Errata OVI40 UI V1.8 Batch 1 Bausatz

⚠ Möglicher Kurzschluß (photo DF9EH)

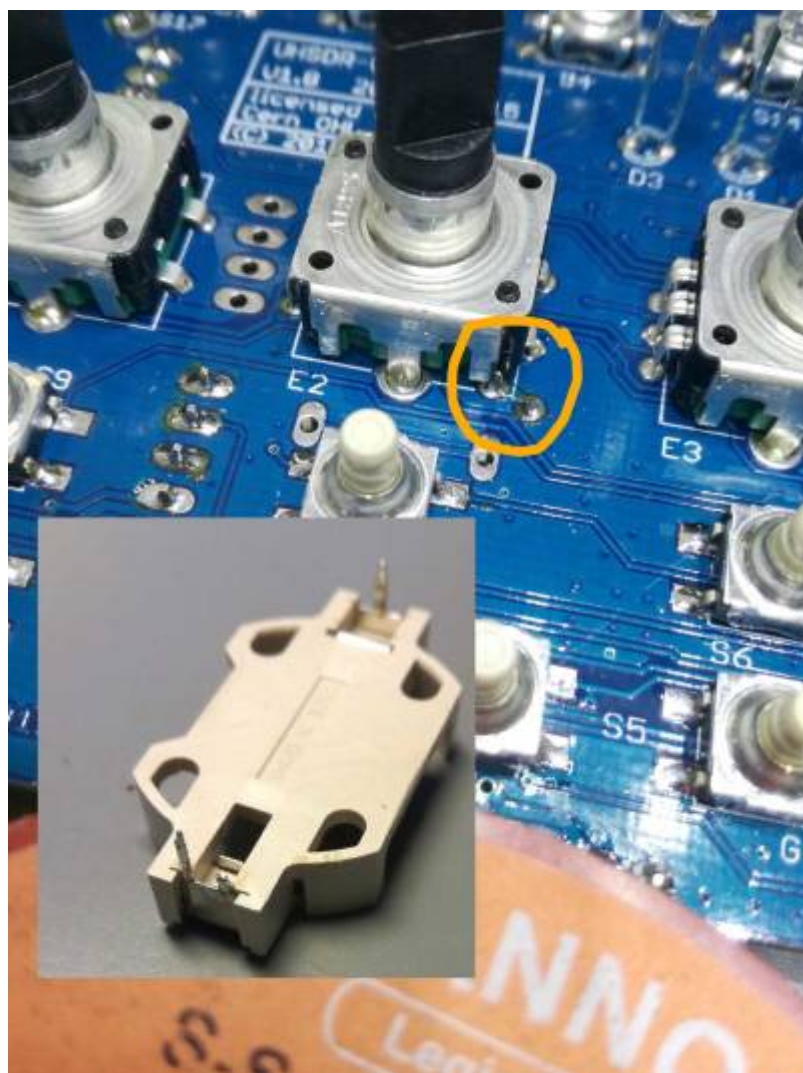
- Mini-USB socket J11 ist "Type A" aber "Type B" ist richtig, es liegt also das falsche Bauteil bei. Korrektes Teil beschaffen, z.B. Buerklin 72F2280
- CR2032 holder, bei dem Batteriehalter muß unbedingt vor dem einlöten einer der +Anschlüsse gekürzt/abgeschnitten werden
